SERVICE BULLETIN	SB1800001
		Revision 00 of 27/03/2018
		Page 1 di 7
<i>Ciak 56/86 cm; visor flap boxes replacement SCT0150940 and SCT0151202</i>

TITLE: PROCEDURE OF THE VISOR FLAP BOXES REPLACEMENT /
TITOLO: PROCEDURA DI SOSTITUZIONE DELLE SCATOLE DI VELETTE
TELESCOPICHE

Problem: The visor flap 'yields' and does not stay in closed position. / **Problema:** le velette telescopiche cedono e non rimangono in posizione chiusa.

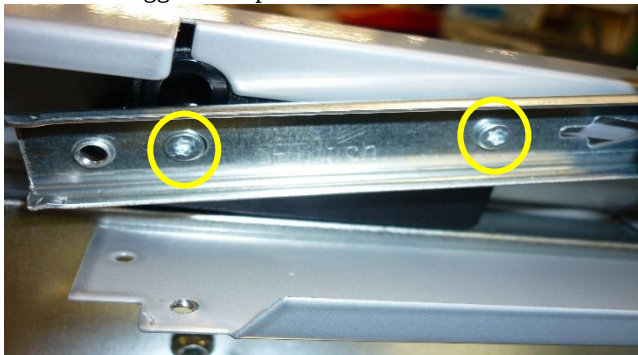
Attention: the side bracket flap must be positioned UNDER the frame.

Attention: la veletta della staffa laterale deve essere posizionata SOTTO il mantello.
